# POLSKA AGENCJA ŻEGLUGI POWIETRZNEJ POLISH AIR NAVIGATION SERVICES AGENCY

## WYNIKI KONSULTACJI SPOŁECZNYCH PROJEKT REORGANIZACJI STRUKTUR PRZESTRZENI POWIETRZNEJ W REJONIE LOTNISKA LUBLIN

Rys. 1 Zatwierdzona struktura RADAWIEC AREA.

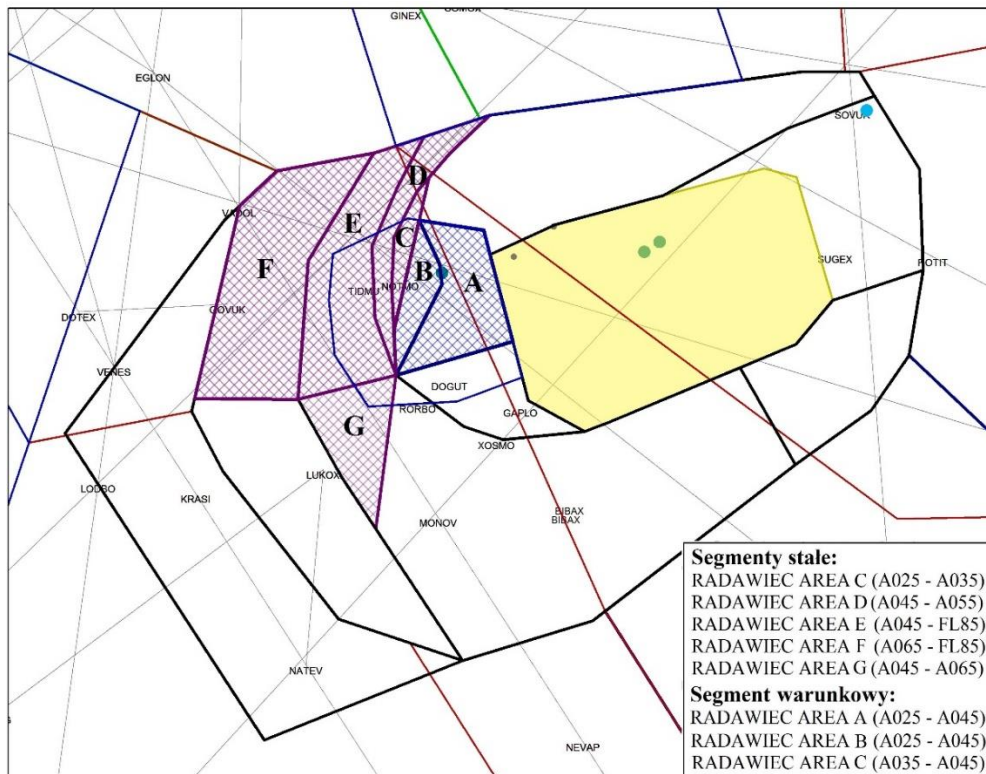
Podczas konsultacji społecznych PAŻP otrzymał szereg negatywnych opinii członków Sekcji Szybowcowej Aeroklubu Lubelskiego wobec zaproponowanego projektu.

- podwyższenie strefy ATZ na stałe nie jest możliwe z uwagi na kolizyjność z procedurami dla lotniska EPLB. Uwagę uwzględniono jednak podwyższając warunkową strefę AREA nad ATZ;

- poniżej segmentów AREA znajduje się przestrzeń niekontrolowana w której możliwe jest wykonywanie lotów szybowcowych, loty te nie są od dołu ograniczone żadną strukturą. Tyczy się to przede wszystkim segmentów C i D, którym często zarzucano niemożność przelotu między nimi;

Polska Agencja Żeglugi Powietrznej uwzględniła najczęstsze uwagi zgłaszane przez szybowników, tj. prośby o umożliwienie wykonywania odlotów z kierunku 11 (zabezpieczenie strefą AREA) oraz podwyższenie dostępnej przestrzeni nad lotniskiem w Radawcu. Zaproponowano dodatkowy, warunkowy segment AREA umożliwiający wspomniane odloty z kierunku 11 oraz podwyższono możliwość aktywacji wcześniej zaprezentowanych segmentów położonych najbliżej lotniska. Jednakże ze względu na kolizyjność z procedurami do/z EPLB oba powyższe rozwiązania będą warunkowymi – wyłącznie za zgodą ATC (zgoda będzie wydawana wyłącznie w sytuacjach, w których będą dłuższe przerwy w ruchu kontrolowanym).

Propozycja ta została zaakceptowana przez władze Aeroklubu oraz Przewodniczącą Sekcji Szybowcowej. Poniżej przedstawiono ostateczną strukturę strefy RADAWIEC AREA oraz tabelę kolizyjności strefy z procedurami dla lotniska Lublin. Zwraca się uwagę, iż nomenklatura poszczególnych segmentów uległa zmianie w stosunku do pierwotnej koncepcji przedstawionej w konsultacjach co podyktowane jest wymogami systemów stosowanych w PAŻP.

## Rys. 2 Zmiany w rejonie lotniska Lublin.

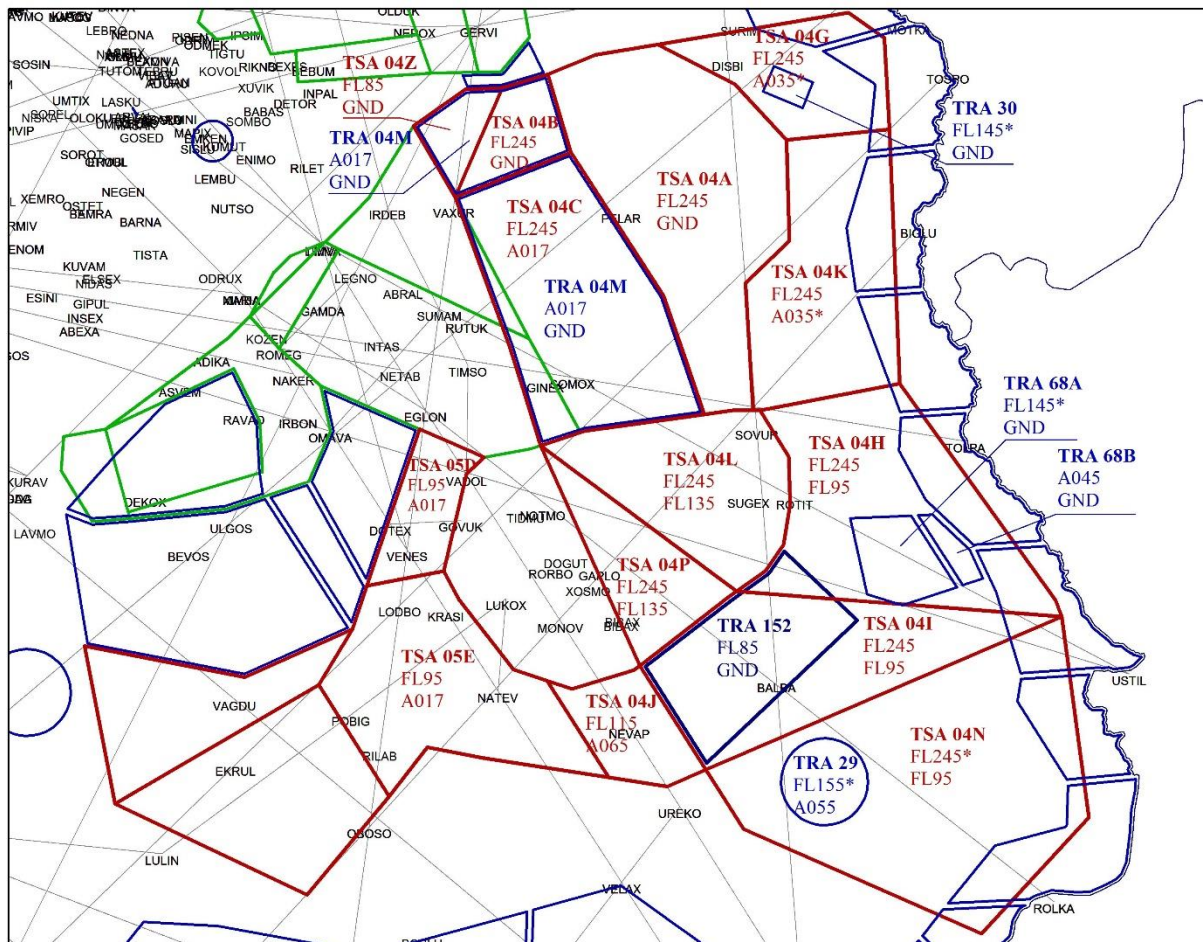
W zakresie zmian w strukturze TSA 04 i przestrzeni otaczającej TMA Lublin zwrócono się z pytaniem o możliwość utworzenia stref TRA do wysokości 1700ft AMSL i podwyższenie TSA 04 do 1700ft AMSL w północnych segmentach TSA 04. Ze względów technicznych leżących po Stronie Wojskowej nie ma obecnie takiej możliwości.

Dodatkowo wniesiono o nieusuwanie strefy TSA 68. Po dokonaniu uzgodnień z jej głównym użytkownikiem postanowiono zastąpić ją strefą TRA 152 o granicach zaprezentowanych na poniższym zdjęciu.

Dokonano również podziału segmentu H na segmenty H i I oraz scalenia segmentów TRA 04K i TRA 04L, TRA 04M i TRA 04N oraz TSA 04 A, TSA 04 E, i TSA 04F w segmenty, odpowiednio, TRA 04K, TRA 04M oraz TSA 04A. Zmiana została uzgodniona ze Stroną Wojskową i ma na celu dostosowanie kształtu stref do faktycznych potrzeb (łączone segmenty zawsze były aktywowane razem), zwiększenie czytelności map lotniczych oraz wskaźników operacyjnych systemów ATM.
